UFFICIO SPECIALE VALUTAZIONI AMBIENTALI

Oggetto: CUP 9573

Progetto: Istanza per il rilascio del provvedimento di VIA e del provvedimento autorizzatorio unico regionale ai sensi dell'art. 27 bis del D.Lgs. n. 152/2006 per il *“Parco eolico composto da 6 aerogeneratori per una potenza complessiva di 30 MW, ubicato nel comune di Castelpagano (BN), nelle località Sambuchella, Piana della Fragna, Guado Mistagno e Pista dei muli”*

Resoconto della nona riunione di lavoro del 7 ottobre 2025 e Rapporto finale

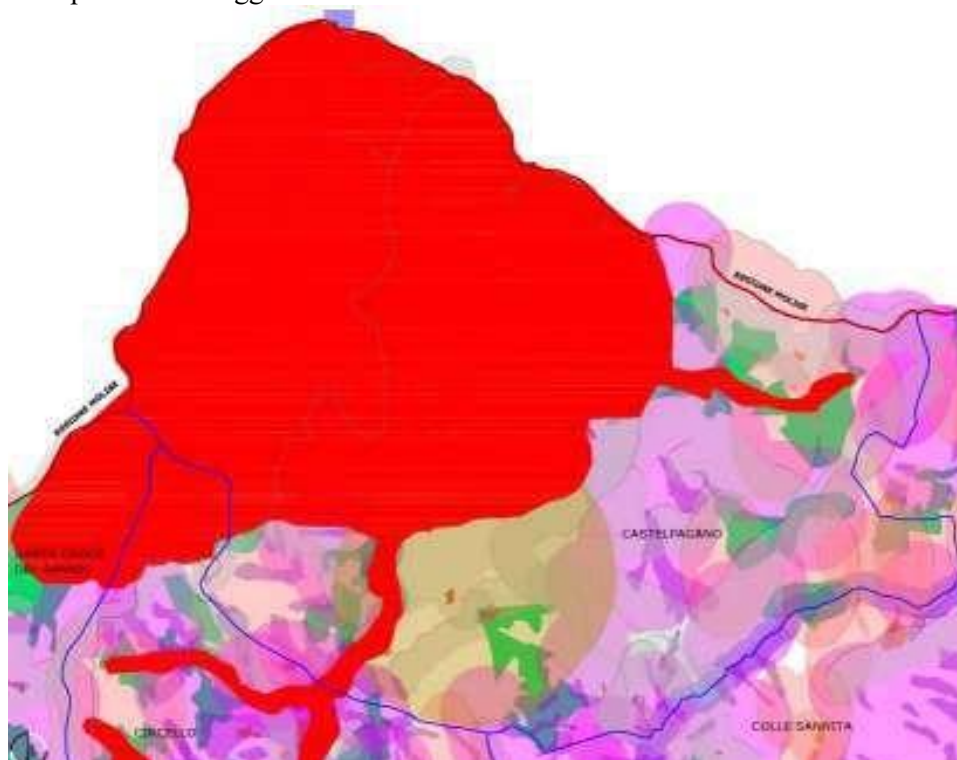
Per quanto concerne la possibilità di ubicare il parco eolico di progetto al di fuori della ZSC IT8020014 Bosco di Castelpagano e Torrente Tammarecchia, in occasione della seduta di Conferenza del 29.05.2024, fu chiesto di valutare un'alternativa all'ubicazione dell'intero parco eolico nella ZSC IT8020014 Bosco di Castelpagano

e Torrente Tammarecchia. In fase di riscontro il proponente ha trasmesso una cartografia, di seguito riportata, nella quale, sulla base di una serie di parametri, si è evinto che *“Appare evidente come l'intero territorio del Comune di Castelpagano risulti non più idoneo ad una diversa ubicazione dell'impianto fuori la ZSC (in rosso). Gli unici sprazzi di aree potenzialmente libere si trovano nel Comune di Colle Sannita e in quello di Circello ma per la loro esigua estensione non sono tali da poter essere considerate una valida e logica alternativa all'ubicazione di un parco eolico di grande generazione”*. I parametri sono stati:

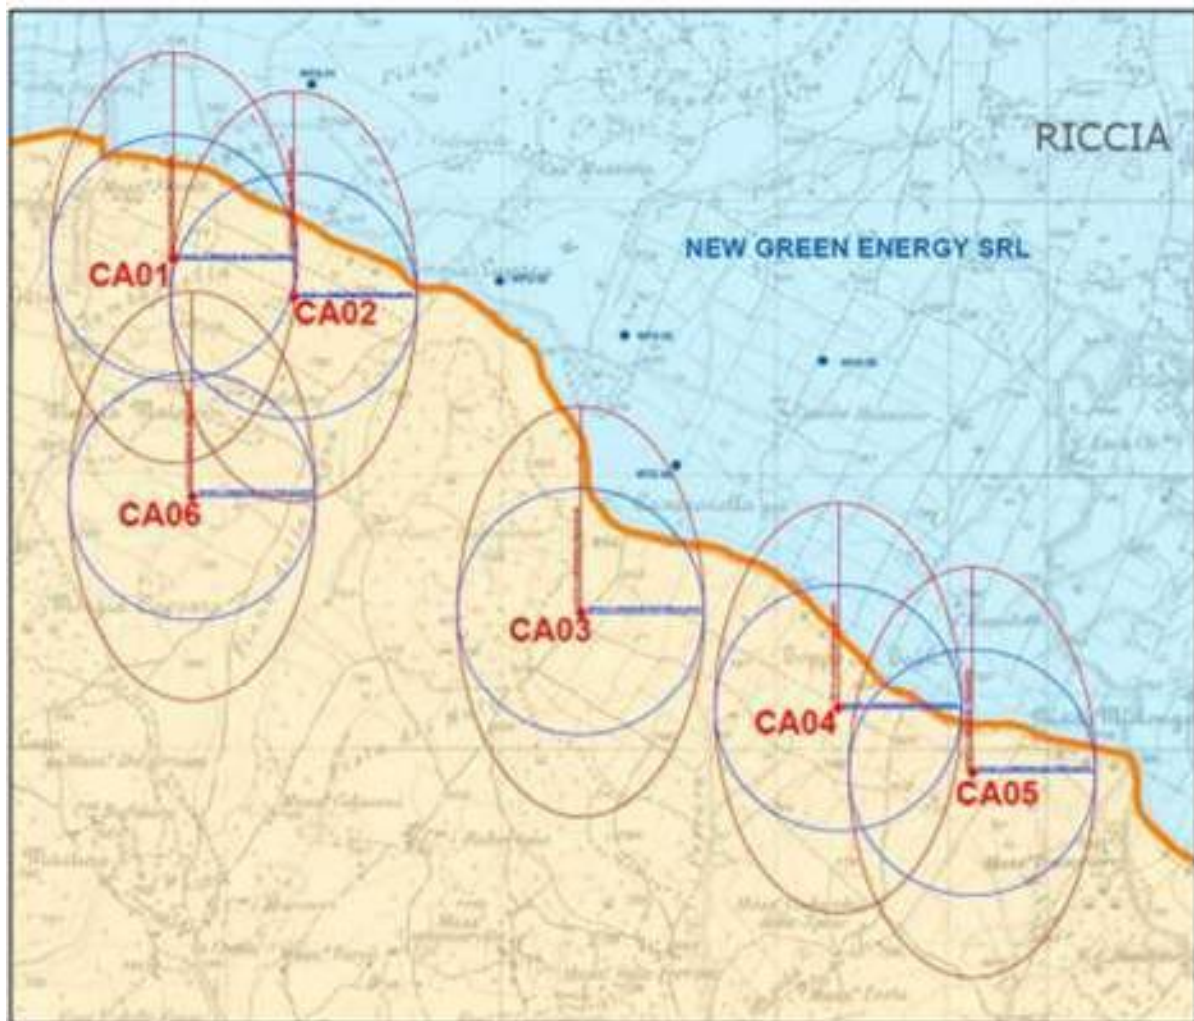
4. i risultati raggiunti in termini di incidenza dell'impianto sulla ZSC IT8020014, descritti nelle tabelle rappresentate al paragrafo 5.7 Significatività delle incidenze, in riferimento a quanto precisato nei punti precedenti, sottostimano l'entità dell'interferenza;

5. in merito alle misure di mitigazione proposte si afferma *"Tale incidenza è il più delle volte stata classificata come bassa, ossia trascurabile, mentre in alcuni casi l'incidenza potrà essere media, significativa ma mitigabile"*, ma anche senza considerare la sottostima delle incidenze, le misure proposte non sono sufficienti a mitigarle, e nel caso delle interferenze con la funzione che svolgono gli habitat 91M0 non sono neppure mitigabili.

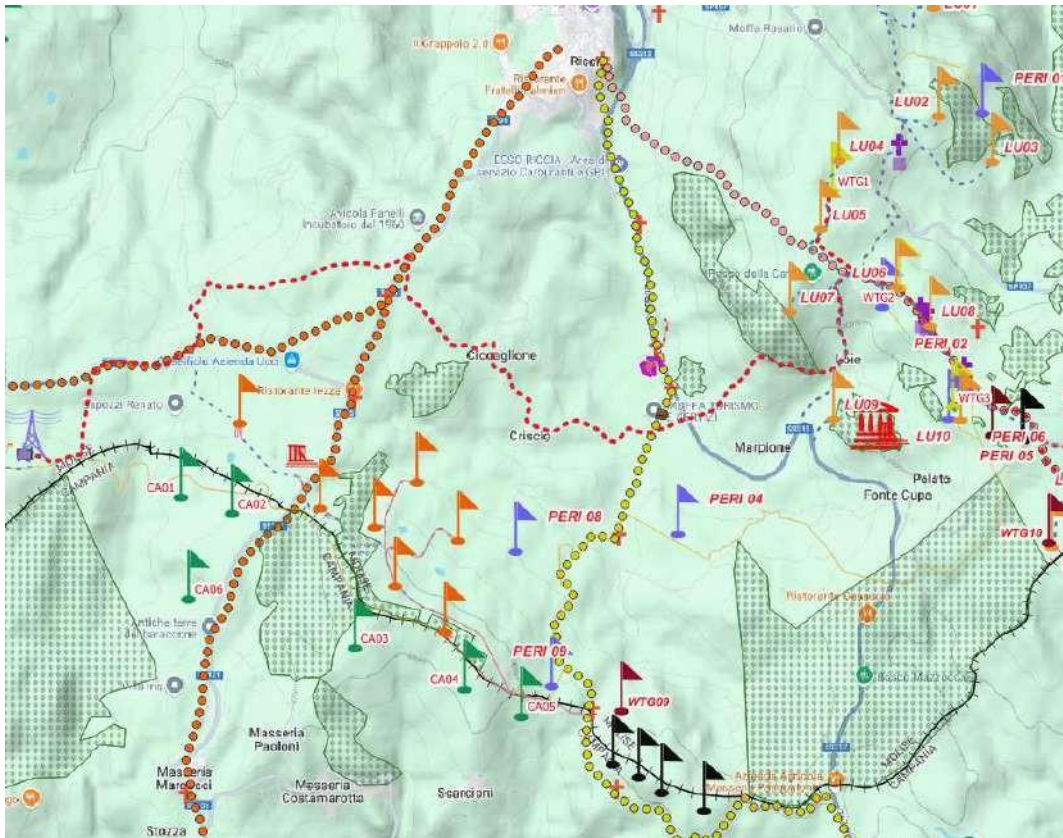
Le aree prossime a quelle di intervento sono interessate da diversi impianti eolici, sia esistenti che in fase di valutazione. **L'effetto cumulo, tuttavia, anche se in gran parte potenziale, risulta fortemente impattante in combinazione con i diversi impianti in fase di valutazione nell'intero ambito dell'area collinare attorno al crinale del confine regionale.** A ridosso dell'area oggetto di intervento sono in corso di valutazione altri 3

impianti eolici, quello della ditta New Green Energy (ID 7323) costituito da 7 aerogeneratori e situato a una distanza minima di circa 500 m, quello della ditta ENIT (ID 10454) costituito da 10 aerogeneratori e situato a una distanza minima di circa 900 m, quello della ditta RWE (ID 9648) costituito da 9 aerogeneratori e situato a una distanza minima di circa 400 m.
